DKM/605/2019/AP

Dotyczy: projektu pn. „Przebudowa pomieszczeń w Domu Pomocy Społecznej w Gdańsku przy ul. Polanki 121 – etap II”.

W związku z zapytaniami, jakie wpłynęły w sprawie zamówienia publicznego sygn. akt I/PN/168/2019/KW, Dyrekcja Rozbudowy Miasta Gdańska w uzgodnieniu z Jednostką Projektową, przekazuje poniższe wyjaśnienia i uzupełnienia z prośbą o ich uwzględnienie przy sporządzaniu oferty:

1. Rzut dotyczący odpowiedzi na pytanie nr 8,
2. Przekrój dotyczący odpowiedzi na pytanie nr 8,
3. Przedmiar dotyczący odpowiedzi na pytanie nr 20.

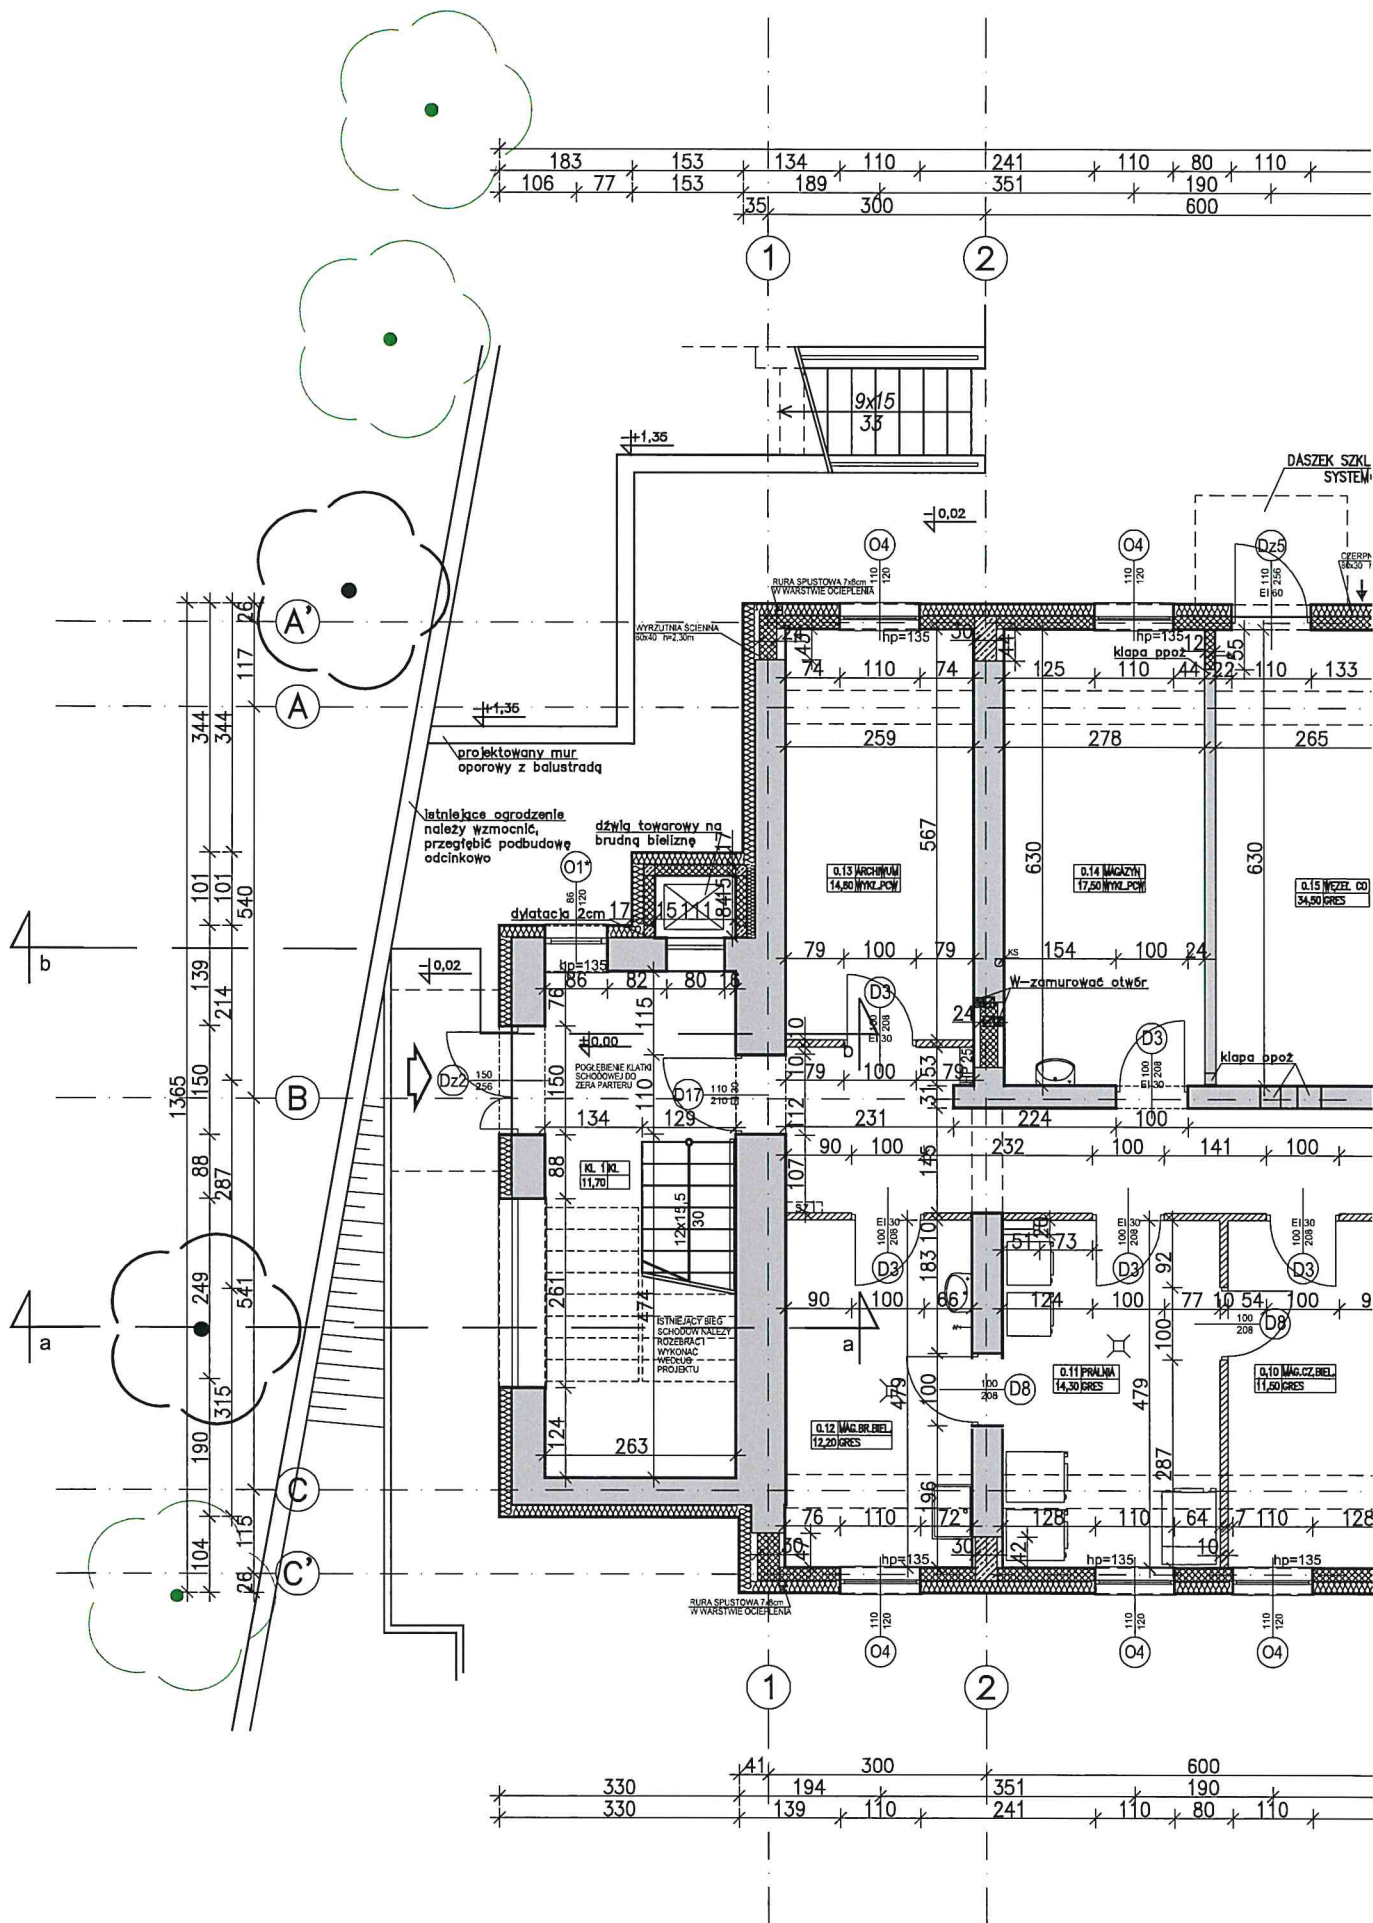
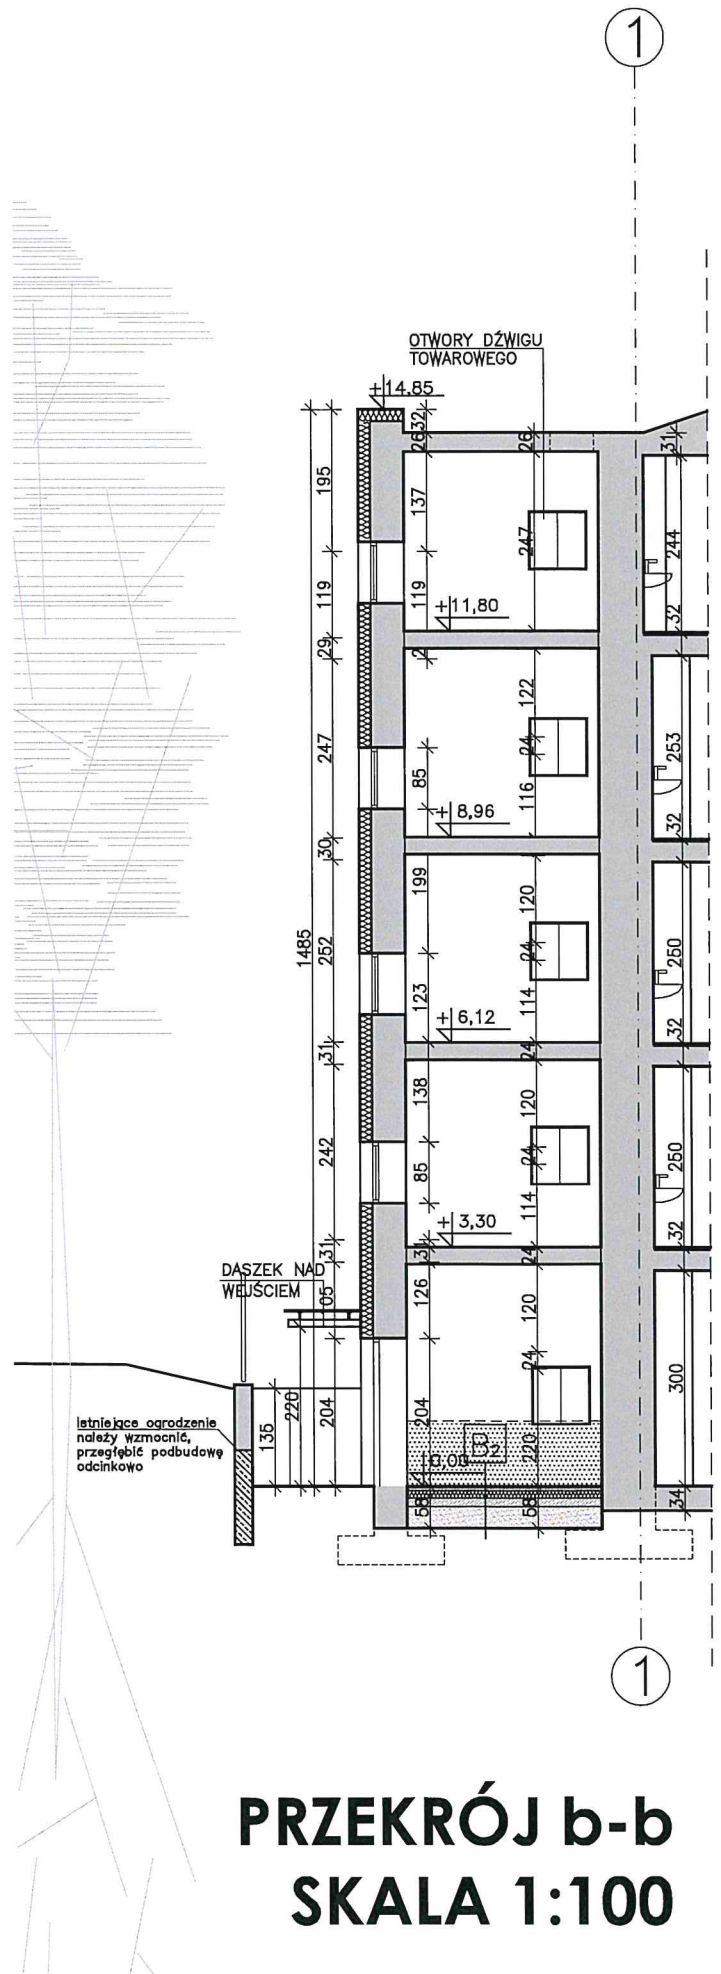
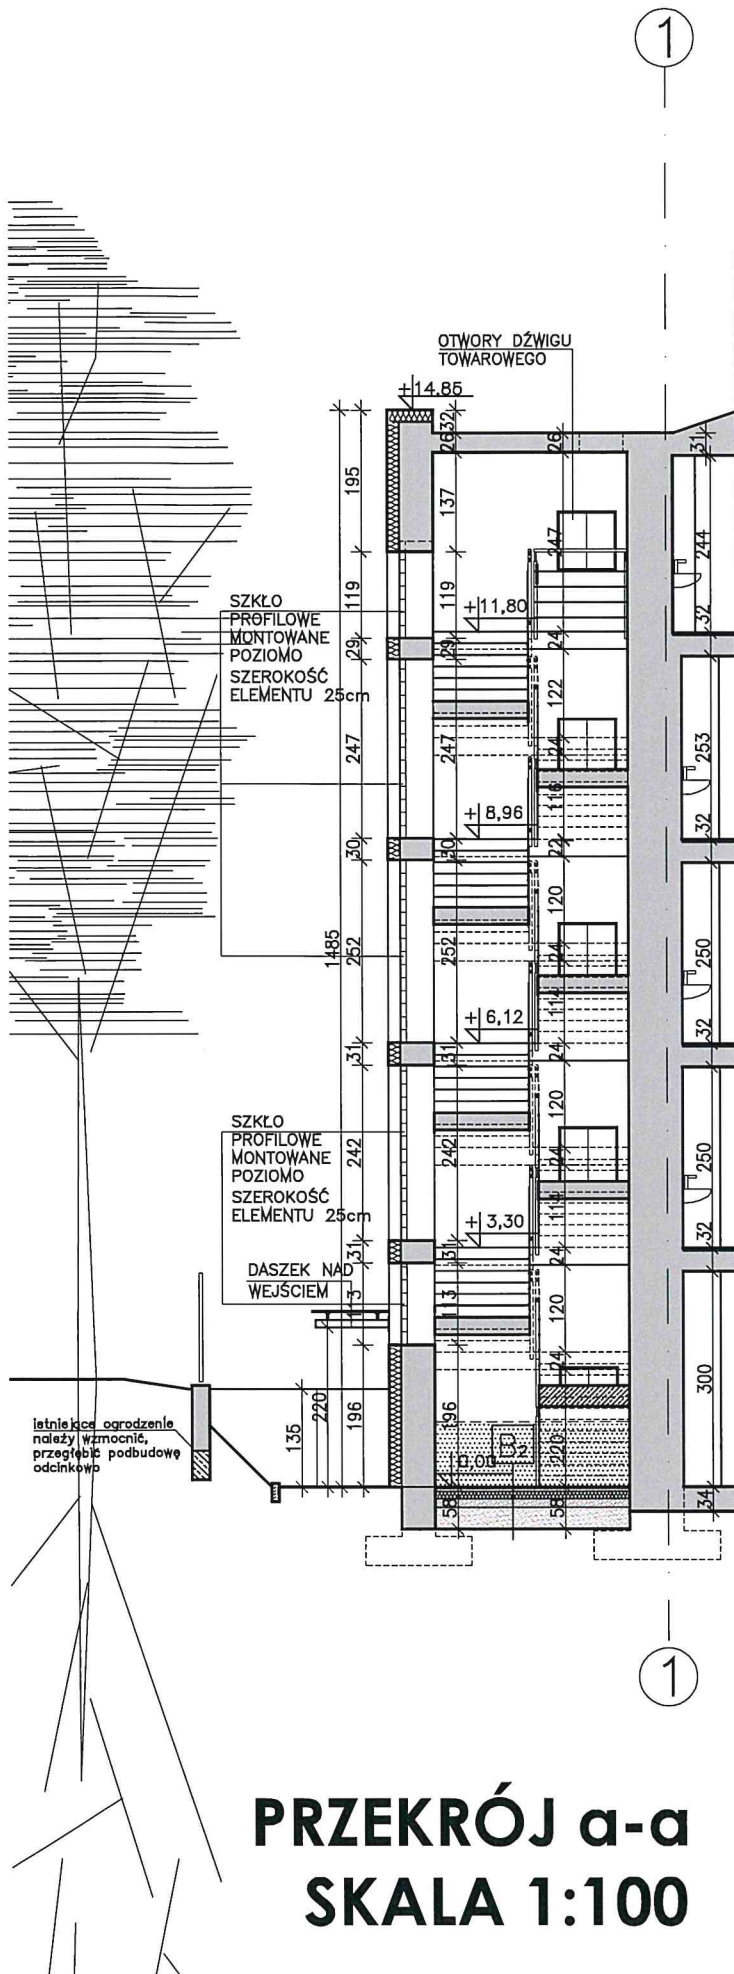
Podczas wizji lokalnej stwierdzono dużą różnicę terenu w miejscu, gdzie ma powstać nowe wejście do klatki schodowej w osiach 0 – 1 pomiędzy rzędną projektowanego dojścia do nowego wejścia, a istniejącym ogrodzeniem i drogą będącą dojazdem do budynku szpitala dziecięcego. Projekt nie przewiduje wykonania żadnego murku oporowego w tym miejscu, ani remontu cokołu ogrodzenia w tym miejscu, które najprawdopodobniej wymagać będzie odtworzenia ze względu na głębokie wykopy. Proszę o uzupełnienie projektu o rozwiązanie tego problemu, oraz przedmiarów. Ponadto wzdłuż dojazdu do szpitala dziecięcego rosną duże drzewa. Istnieje dużo ryzyka natrafienia na korzenie tychże drzew podczas wykonywania wykopów. Projekt nie przewiduje co w takim przypadku należy zrobić. Proszę o wyjaśnienie jakie roboty w takim przypadku powinna zawierać oferta.

Projekt przewiduje budowę muru oporowego, a przedmiar znajduje się w części opracowania „elewacje”. W szpalerze drzew rosnących wzdłuż południowego ogrodzenia, na wysokości ściany szczytowej budynku, występuje przerwa pomiędzy drzewem czwartym i piątym licząc od zjazdu z ulicy Polanki. Okoliczność ta, oraz fakt, iż granica nieruchomości i linia szpaleru nie są równoległe daje możliwość przeprowadzenia ciągu pieszego z klatki schodowej w kierunku placu przed budynkiem bez konieczności uszkodzenia brył korzeniowej. W załączeniu rysunek rzutu i przekroje.
